ლევან სამხარაულის სახელობის
სასამართლო ექსპერტიზის ეროვნული ბიურო
LEVAN SAMKHARAU LI NATIONAL FORENSICS BUREAU

გორის მუნიციპალიტეტის სოფელ ქვეშის საჯარო სკოლის შენობას აღნიშნება რიგი დაზიანებები: ნაწილი გადახურვის ფილების ნორმაზე მეტი ჩალუნვა; სპორტული დარბაზის კედლების დაზიანება; შენობის სარდაფის პერიოდული დატბორვა.

შემოსული წერილის საფუძველზე (ბიუროს რეგისტრაციის №1008232917-02/11/2017წ.), 07.11.2017 წ. განხორციელდა გასვლა გორის მუნიციპალიტეტის სოფელ ქვეშის (ს/კ 66.52.12.003/01) საჯარო სკოლის შენობის ტექნიკური მდგომარეობის შესწავლის მიზნით.

ექსპერტის დასკვნა № 006815217

ფოტო 1

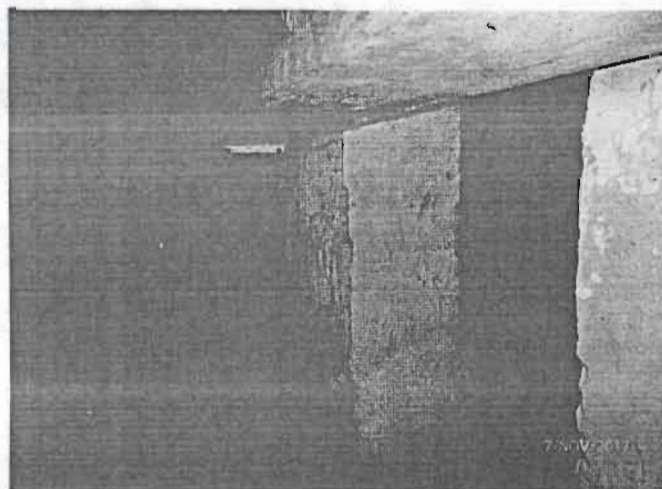
აღნიშნული სკოლის ძირითადი შენობა წარმოადგენს „I“ ასოს ფორმის სამსართულიან ნაგებობას, განლაგებულს სწორ რელიეფზე. წინა მხარეს I სართული იატაკის დონე მიწის ზედაპირიდან აწეულია = 0,6 მ-ის სიმაღლეზე (იხ. ფოტო 1). იგი შედგება ორი ბლოკისაგან, რომლებიც ერთმანეთისაგან გამოყოფილია ტემპერატურული ნაკერით და ერთმანეთის მიმართ განლაგებულია ურთიერთმართობულად (იხ. ფოტო 2). I ბლოკის მაქსიმალური ზომები გეგმაში შეადგენს: 9,6 X 49,0 მ-ს, II ბლოკის კი - 15,4 X 15,8 მ-ს. ორივეს სიმაღლე სახურავის დაყრდნობის დონემდე 11,0 მ-ია. შენობას გააჩნია კორიდორული გეგმარებითი გადაწყვეტილება. სარდაფი განთავსებულია შენობის მთელი პერიმეტრის ქვეშ. შენობა აშენებულია 1979 წელს. კონსტრუქციულად იგი წარმოადგენს 38 სმ სისქის, თიხის წითელი აგურის ნაშენ გრძივ და განივ მზიდკედლებიან სისტემას. ტიხრები სისქით 15 და 25 სმ-ი, შენობაში ამოყვანილია აგრეთვე წითელი თიხის აგურით. სარდაფის კედლები აშენებულია მონოლითური ბუტობეტონით სიგანით 70 სმ-ი (იხ. ფოტო 3;4). განივ კედლებში, კორიდორის გადაკვეთში გამოყენებულია პილიასტრები მათზე რკინაბეტონის კოჭების დაყრდნობით. სართულშუა გადახურვები განხორციელებულია რკინაბეტონის ანაკრები დრუტანიანი ფილებით. შენობის სახურავი ვალშური ტიპისაა ხის მზიდი ელემენტებით. დასახურად გამოყენებულია აზბესტო-ცემენტის ტალღოვანი ფურცლები (იხ. ფოტო 5;6). კიბეები კონსტრუქციულად წარმოადგენენ ლითონის კოსოურებზე განლაგებულ, ქარხნული წესით დამზადებულ კიბის საფეხურებს (იხ. ფოტო 7;8). შენობას გადახურვის ფილების დონეზე ანტისეისმიური სარტყლები არ გააჩნია. ღიობებზე ზღუდარებად გამოყენებულია რკინაბეტონის კოჭები (იხ. ფოტო 9;10). იატაკები ოთახებში ხის გრძივებზე ფიცარნაგს წარმოადგენს (იხ. ფოტო 11;12), ხოლო დერეფნებში ბეტონის მოზაიკურ ფილებს.

ფოტო 13

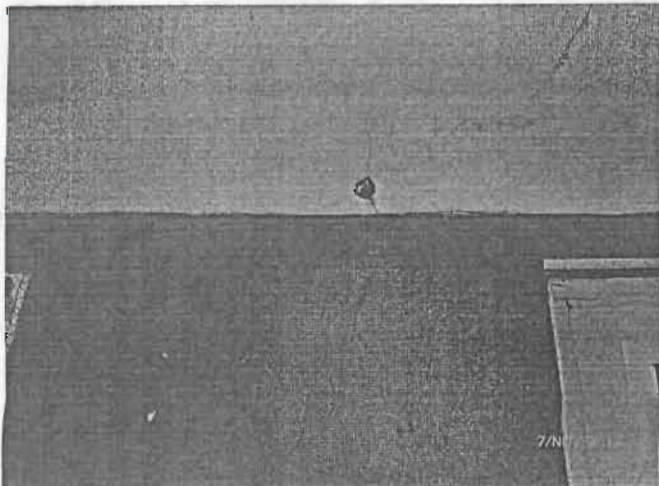
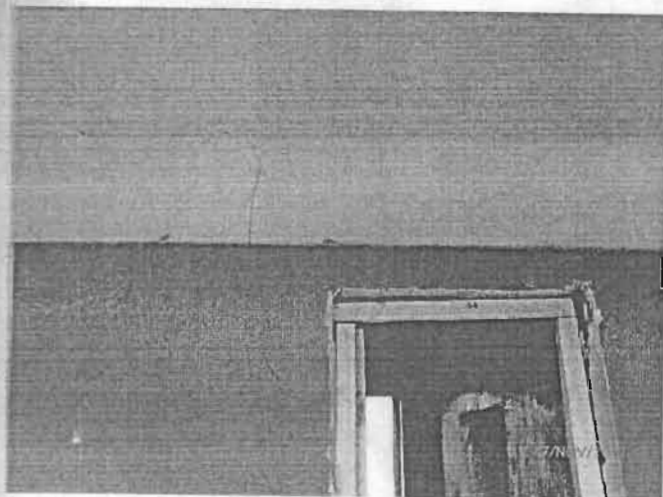
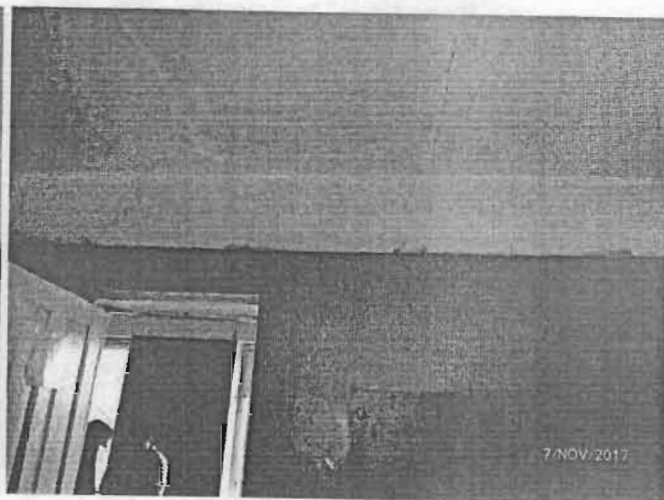
ვიზუალური გამოკვლევისას დაფიქსირდა შემდეგი: სამივე სართულზე, როგორც მზიდ კედლებში, ასევე ტიხრებში გაჩენილია სხვადასხვა სიდიდის დახრილი, ჰორიზონტალური და ვერტიკალური ბზარები (იხ. ფოტო 13-18). მათი გახსნილობის მიმართულებიდან გამომდინარე ისინი გამოწვეულია შენობის მზიდი კედლების ჯდენითი დეფორმაციებით, რისი მიზეზიც წყალარინებისა და წყალშემკრები სისტემების გაუმართაობის გამო ატმოსფერული ნალექების შედეგად დაგროვილი წყლების შენობის სარდაფში ჩადინებაა, რასაც ხელს უწყობს შენობის მთელ პერიმეტრზე სარინელის არ არსებობა (იხ. ფოტო 19). ამაზე მეტყველებს სარდაფის კედლების გარკვეულ ადგილებში სინესტის ნიშნები (იხ. ფოტო 20;21). სახურავის წყალამრიდი სისტემების ამორტიზირებისა და გაუმართაობის, აგრეთვე წყლის საწრეტი მილების დაზიანების შედეგია, შენობის ფსადებზე, გარკვეულ ადგილებში, წითელი აგურის წყობის ეროზია (იხ. ფოტო 22-24). ბზარების წარმოშობის ერთერთ მიზეზს (განსაკუთრებით ჰორიზონტალური და ვერტიკალური ბზარების) წარმოადგენს მიწისძვრის შედეგად შენობაზე მოქმედი

სეისმიური დატვირთვები. დაზიანებათა კლასიფიკაციის მიხედვით სკოლის ძირითად შენობას გააჩნია II ხარისხის დაზიანებები, რის გამოც საექსპლუატაციო ვარგისიანობის მიხედვით იგი შეიძლება მივაკუთვნოთ I კატეგორიას. ამ კატეგორიისათვის დამახასიათებელი დაზიანებების მქონე შენობები ადამიანთა სიცოცხლეს საფრთხეს არ უქმნიან, მდგომარეობა ფასდება დამაკმაყოფილებლად და ვარგისად შემდგომი ექსპლუატაციისათვის. შენობას საჭიროა ჩაუტარდეს კაპიტალური სარემონტო სამუშაოები, მოწესრიგდეს წყალამრიდი სისტემები.

ფოტო 25

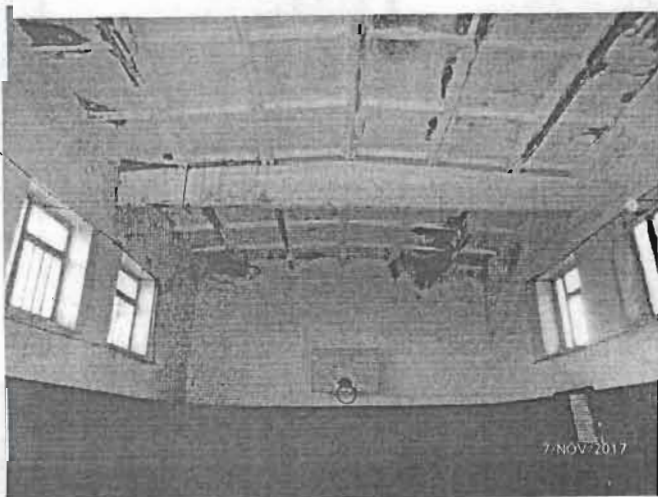
რაც შეეხება სპორტულ დარბაზს, იგი აშენებულია რკინაბეტონის ჩაშენებული კარკასის მქონე წითელი თიხის აგურის 38 სმ-ი სიგანის კედლებით. შენობის ზომები გეგმაში შეადგენს $\approx 9,0 \times 24,0$ მ-ი, ხოლო სიმაღლე გადახურვის მზიდი ელემენტის ქვედა ნიშნულის დონემდე 7,2 მ-ი (იხ. ფოტო 25). საძირკვლები, ისევე როგორც ძირითადი შენობის შემთხვევაში, მონოლითური მდინარის სრემის შემავსებელზე დამზადებული ბუტობეტონისაა (იხ. ფოტო 26). გადახურვის მზიდ ელემენტებს შეადგენს ორქანობიანი რკინაბეტონის კოჭები და გადახურვის წიბოვანი ფილები (იხ. ფოტო 27). სახურავი საწყისი მომენტისათვის შენობას ბრტყელი, რულონური ჰქონდა. მაგრამ როგორც ჩანს მისი დაზიანებების გამო მოხდა დამატებითი ხის მზიდელემენტებიანი ორქანობიანი სახურავის მოწყობა, რომლის დასახურადაც გამოყენებულ იქნა აზბესტოცემენტის ტალღოვანი ფურცლები. სპორტდარბაზის ვიზუალური დათვალიერებით დადგინდა, რომ შენობას დაზიანებული აქვს დამატებით მოწყობილი სახურავიც. ატმოსფერული ნალექების ჩაჟონვის გამო გადახურვის წიბოვანი ფილების ბეტონი გამოიტუტა, არმატურას კი გაუჩნდა კოროზია (იხ. ფოტო 28). კედლებში, ჩაშენებულ კარკასსა და აგურის კედლებს შორის გადამბის არ არსებობის გამო, მათი შეერთების სიბრტყეში სეისმიური დატვირთვების ზემოქმედებით გაჩენილია ვერტიკალური ბზარები (იხ. ფოტო 29;30). თვითონ რკინაბეტონის ჩაშენებული სვეტები დაბეტონებულია ყორე ბეტონით, რომლის მარკიანობა იმდენად დაბალია, რომ ხელით მცირე ფიზიკური ზემოქმედებითაც კი იფშვება. ამის გამო ბეტონის მარკიანობის დადგენა ვერ მოხერხდა. სპორტდარბაზის სახურავზე წყალამრიდი სისტემის გაუმართაობის და ატმოსფერული ნალექების ზემოქმედების გამო, ისევე როგორც სკოლის ძირითადი შენობის შემთხვევაში, აგურის კედლები დასველებულია და ეროზირებულია (იხ. ფოტო 25;31;32). ასევე ძლიერ ეროზირებულია ბუტობეტონის საძირკვლები. სინესტის გამო საძირკვლების ბეტონი იმდენად შესუსტებულია, რომ ხელით მცირე ფიზიკური ზემოქმედების შედეგადაც კი იშლება. საძირკვლის თავზე შემკრავი არმატურა ბევრგან გაშიშვლებულია და კოროზირებულია (იხ. ფოტო 33;34). ზემოაღნიშნულიდან გამომდინარე დღეისათვის სპორტული დარბაზის შენობის ტექნიკური მდგომარეობა არადამაკმაყოფილებელია. დაზიანებათა კლასიფიკაციის მიხედვით სპორტდარბაზის შენობას აღენიშნება ძირითადად II – III ხარისხის დაზიანებები და ზოგიერთ ადგილას IV ხარისხის დაზიანება. ამიტომ აღნიშნული შენობა საექსპლუატაციო ვარგისიანობის მიხედვით შეიძლება მივაკუთვნოთ III კატეგორიას, რადგან მათი შექცევითი ექსპლუატაცია ადამიანებისათვის საფრთხის შემცველია უფარი ნგრევის საშიშროების გამო. სპორტდარბაზის აღდგენა-რეკონსტრუქცია შესაძლებელია, მაგრამ არარენტაბელური. მისი ნგრევის მაღალი საშიშროების გამო საჭიროა მისი დანაშა და ასლის მოქონება. დაზიანების მაღალი ხარისხის გამო სველი გადახურვის ფილების და ეროზირებული წითელი თიხის აგურის სელმთორედ გამოყენება არარეკომენდირებულია. მიზანშეწონილია საძირკვლების ხელმეორედ ამოყვანა ან/და გაძლიერება ბეტონის დაბალი მარკისა და ძლიერი ეროზიის გამო.

რაც შეეხება ცალკე მდგომ სპორტულ დარბაზს და ძირითადი შენობიდან სპორტულ დარბაზში გადასასვლელს, ძლიერი დაზიანებებისა და კარკასის ელემენტების ბეტონის სიმტკიცის დაბალი მახასიათებლების გამო, მათი შემდგომი ექსპლუატაცია ადამიანებისათვის საფრთხის შემცველია. ამიტომ მიზანშეწონილია აღნიშნული ნაგებობების დემონტაჟი და ახლის მშენებლობა.

ფოტო 35

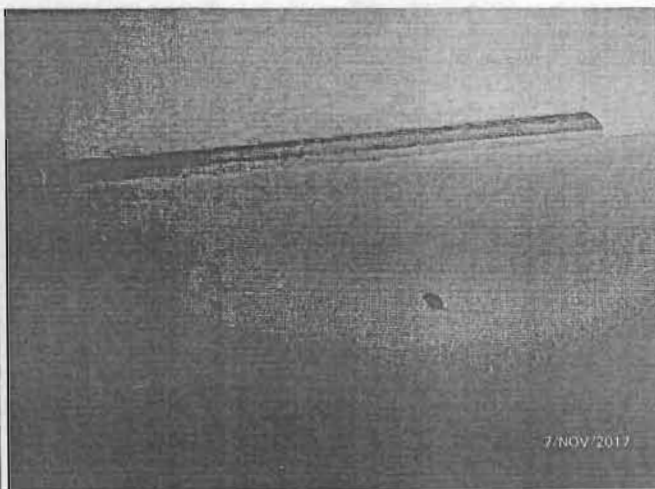
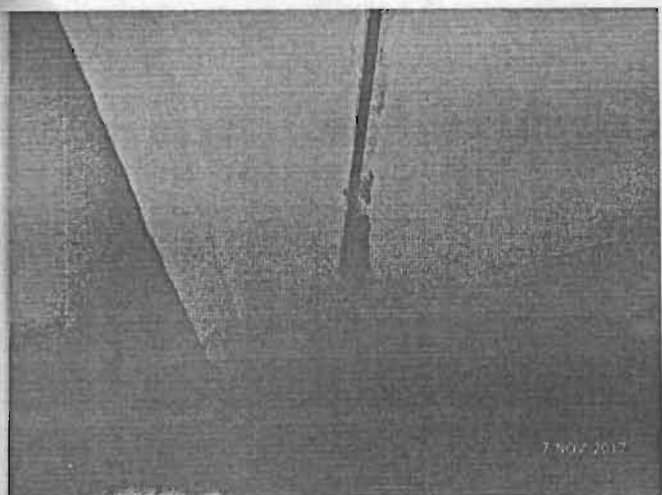
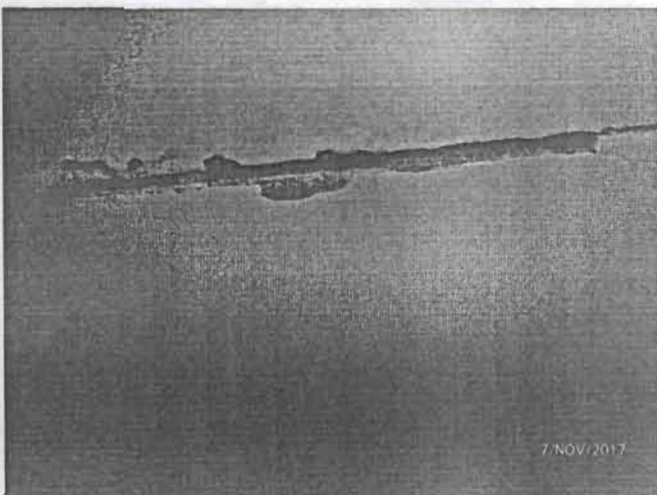
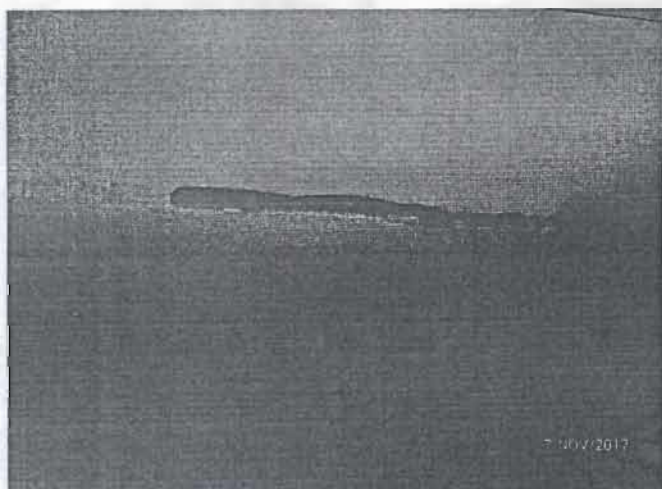
რაც შეეხება ჩალუნვებს, აზომვების საფუძველზე ირკვევა (СНИП 2.01.07-85* „Патружки и обследования“ (ტბრილი 19): „სიფერით ფილებში, ჩალუნვები აღმუტება 1:200-სიდიდეს (მადაც 1 – გადახურვის ფილის საანგარიშო მაღია) და რაც რიცხობრივად 3,0 სმ-ს შეადგენს. როგორც წესი ასეთი ფილები შემდგომი ნორმალური ექსპლუატაციისათვის საჭიროა გაძლიერებულ იქნას. მაგრამ მოცემულ შემთხვევაში ადგილი აქვს სხვა გარემოებას. კერძოდ აღსანიშნავია ის, რომ ასეთი ჩალუნვების მქონე ფილების ქვედა

ზედაპირზე უნდა იყოს გახსნილი განივი ბზარები. ფილების ვიზუალურმა დათვალიერებამ კი ცხადყო, რომ ბზარების გახსნილობას ადგილი არ აქვს. თანაც ფილებს შორის ნაპრალები შელესილია დახრილად. რაც იმის მანიშნებელია, რომ აღნიშნული ჩალუნები ფილებს ჰქონდათ თავიდანვე მათი მონტაჟის მომენტშიც (იხ. ფოტო 35-40) და რაც შესაძლებელია ქარხნული წუნით იყოს გამოწვეული.

ამრიგად, გორის მუნიციპალიტეტის სოფელ ქვეშის (ს/კ 66.52.12.003/01) საჯარო სკოლის შენობის ტექნიკური მდგომარეობა დამაკმაყოფილებელია. შენობის გადახურვის რამოდენიმე ელემენტში დასაშვებ სიდიდეზე მეტი ჩალუნები და გარკვეულ ადგილებში სხვადასხვა მიმართულების ბზარები დღეის მდგომარეობით არ არის საფრთხის შემცველი და შენობისათვის კაპიტალური სარემონტო სამუშაოების ჩატარების შემდგომ (რასაც საჭიროებს სკოლის ძირითადი შენობა) შესაძლებელია მისი ხანგრძლივი უსაფრთხო ექსპლუატაცია.

სტრუქტურული გეგმა

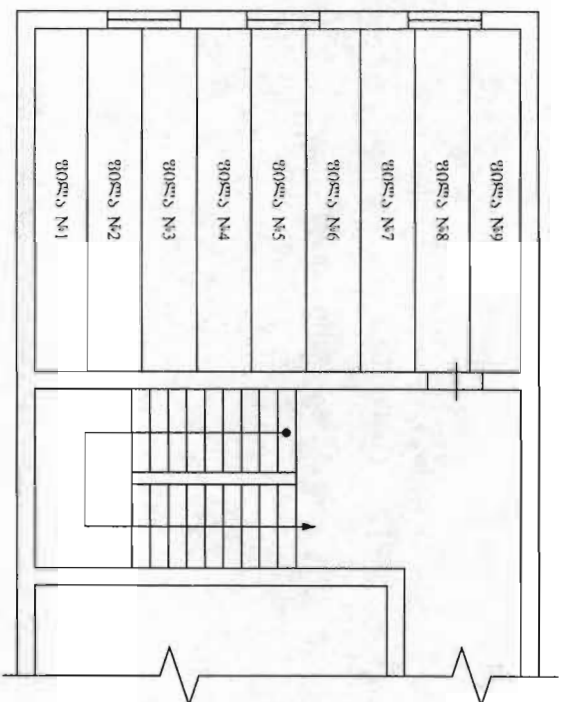
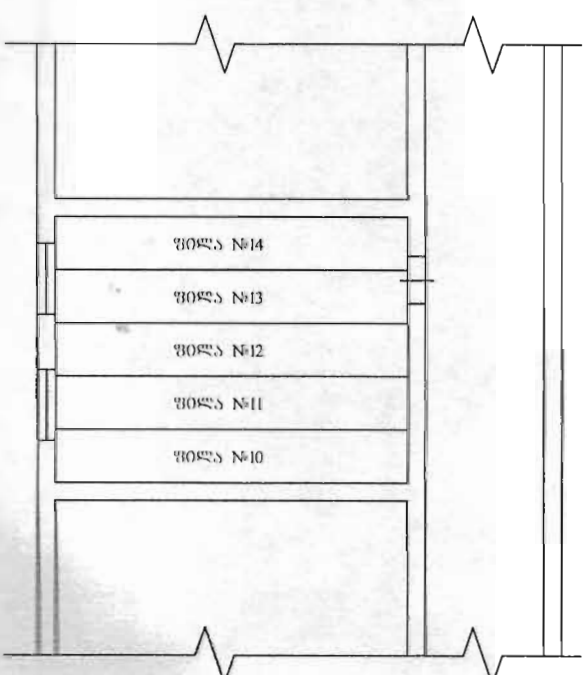
მესამე სართულზე, კიბის უჯრედის მარცხენა მხარეს განთავსებული საკლასო ოთახი (იხ. დანართი N1) გადახურულია ასაწყობი რკინაბეტონის 9 ფილით.

- ფილა N1-ის ცენტრალური მონაკვეთი, ფილის კიდეებიდან ჩამოწეულია 1,25 სმ.-ით.
- ფილა N2-ის ცენტრალური მონაკვეთი, ფილის კიდეებიდან ჩამოწეულია 3,85 სმ.-ით.
- ფილა N3-ის ცენტრალური მონაკვეთი, ფილის კიდეებიდან ჩამოწეულია 5,30 სმ.-ით.
- ფილა N4-ის ცენტრალური მონაკვეთი, ფილის კიდეებიდან ჩამოწეულია 4,55 სმ.-ით.
- ფილა N5-ის ცენტრალური მონაკვეთი, ფილის კიდეებიდან ჩამოწეულია 4,70 სმ.-ით.
- ფილა N6-ის ცენტრალური მონაკვეთი, ფილის კიდეებიდან ჩამოწეულია 4,60 სმ.-ით.
- ფილა N7-ის ცენტრალური მონაკვეთი, ფილის კიდეებიდან ჩამოწეულია 5,65 სმ.-ით.
- ფილა N8-ის ცენტრალური მონაკვეთი, ფილის კიდეებიდან ჩამოწეულია 5,50 სმ.-ით.
- ფილა N9-ის ცენტრალური მონაკვეთი, ფილის კიდეებიდან ჩამოწეულია 5,10 სმ.-ით.

მესამე სართულზე, დერეფნის ცენტრალურ ნაწილში განლაგებული X კლასის საკლასო ოთახი (იხ. დანართი N1) გადახურულია ასაწყობი რკინაბეტონის 5 ფილით.

- ფილა N10-ის ცენტრალური მონაკვეთი, ფილის კიდეებიდან ჩამოწეულია 1,30 სმ.-ით.
- ფილა N11-ის ცენტრალური მონაკვეთი, ფილის კიდეებიდან ჩამოწეულია 3,35 სმ.-ით.
- ფილა N12-ის ცენტრალური მონაკვეთი, ფილის კიდეებიდან ჩამოწეულია 3,55 სმ.-ით.
- ფილა N13-ის ცენტრალური მონაკვეთი, ფილის კიდეებიდან ჩამოწეულია 2,25 სმ.-ით.
- ფილა N14-ის ცენტრალური მონაკვეთი, ფილის კიდეებიდან ჩამოწეულია 3,15 სმ.-ით.
